## Gemeinde Heist

## Beschlussvorlage

**Satzungsbeschluss zum Bebauungsplan Nr. 10, 1. Änderung für das Gebiet südlich der Hamburger Straße, westlich der Großen Twiete, östlich der Bautiefe des Heistmer Weges**

<b>Gemeinde Heist, 1. Änderung des Bebauungsplanes Nr. 10, Beteiligung der Behörden und sonstigen Träger öffentlicher Belange, sowie der Nachbarkommunen – öffentliche Auslegung - Auswertung der Stellungnahmen zum Entwurf -</b>	
<b>Ohne Anregungen und Bedenken</b>	
<b>Behörden und sonstige Träger öffentlicher Belange</b>	
<b>pleDOC GmbH</b> , über BIL-Leitungsauskunft, Postfach 120255, 45312 Essen, Stellungnahme vom 04.07.2022	
<b>ExxonMobil Production Deutschland GmbH</b> , über BIL-Leitungsauskunft, Vahrenwalder Straße 238, 30179 Hannover, Stellungnahme vom 04.07.2022	
<b>Gasunie Deutschland Transport Services GmbH</b> , Pasteurallee 1, 30655 Hannover, Stellungnahme vom 05.07.2022	
<b>Regionalpark Wedeler Au e.V.</b> , Rathausplatz 3-5, 22880 Wedel, Stellungnahme vom 11.07.2022	
<b>Gebäudemanagement Schleswig-Holstein AöR</b> , Postfach 1269, 24011 Kiel, Stellungnahme vom 12.07.2022	
<b>Vodafone Deutschland GmbH</b> , Amsinckstraße 59, 20097 Hamburg, Stellungnahme vom 26

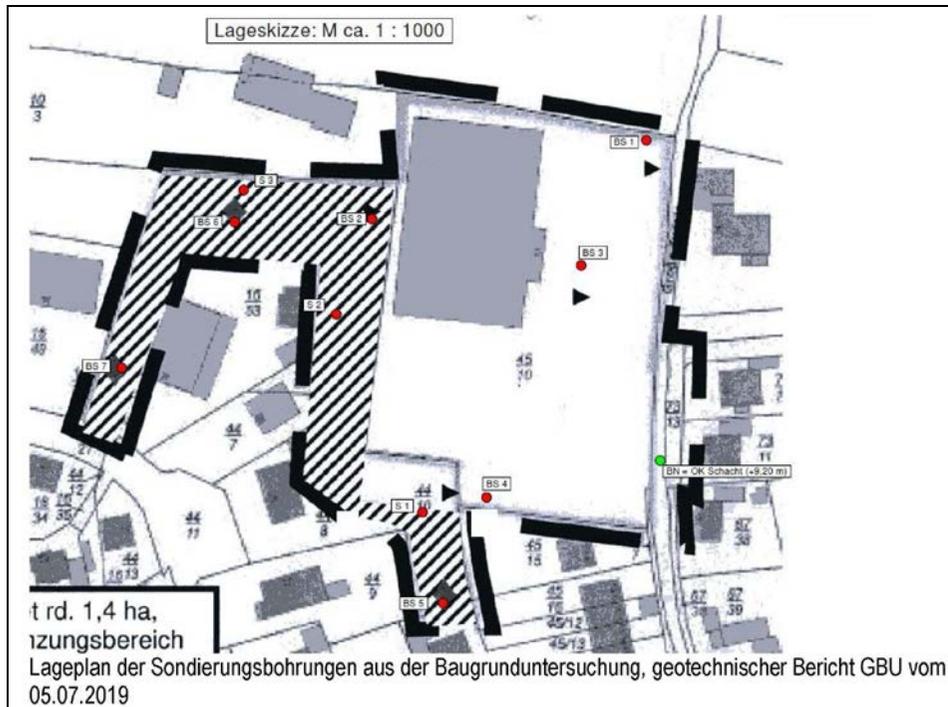
„Bodenbelastungen“ im Plangeltungsbereich sachlich auseinanderzusetzen.

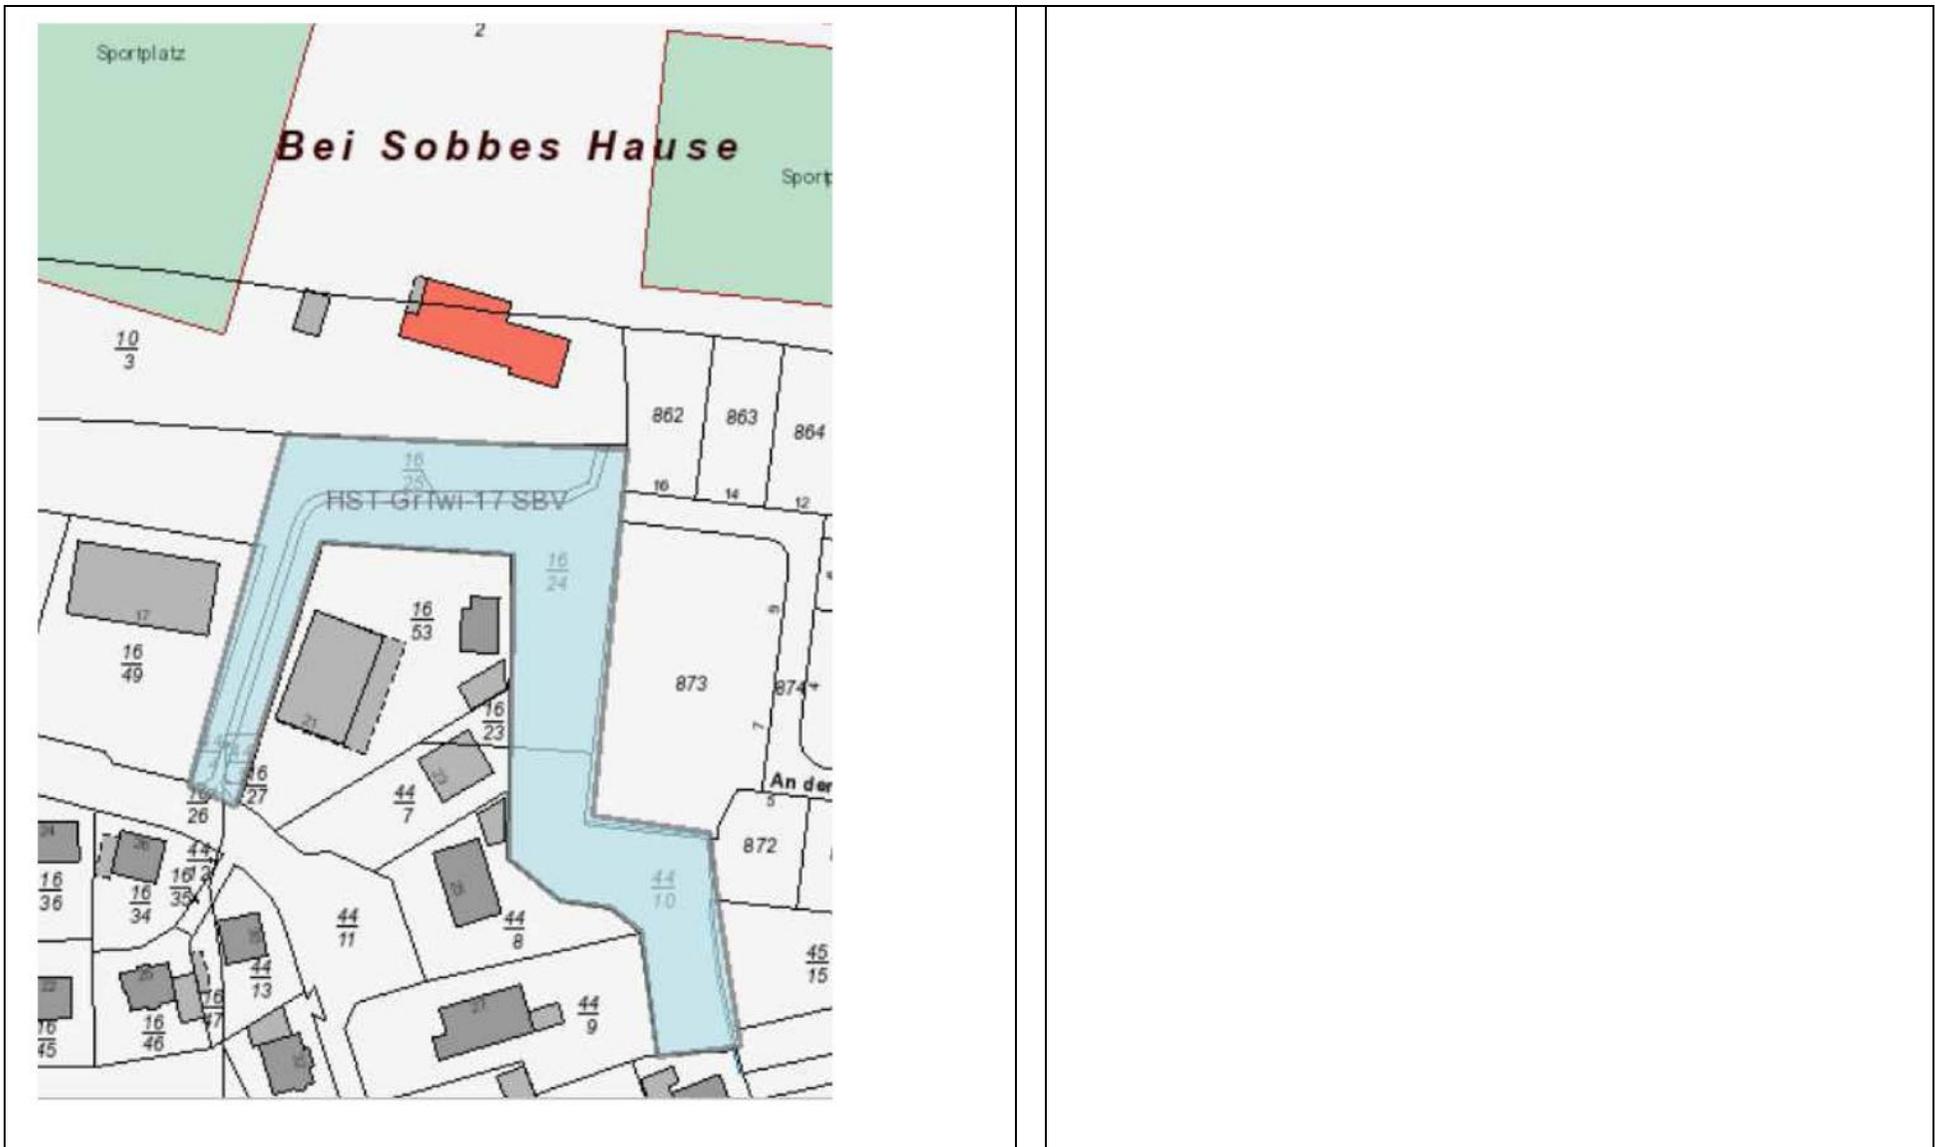
Die Gehalte der Oberbodenmischprobe III aus 2019 liegen für den Wirkungspfad Boden-Mensch und Boden-Nutzpflanze weit oberhalb der
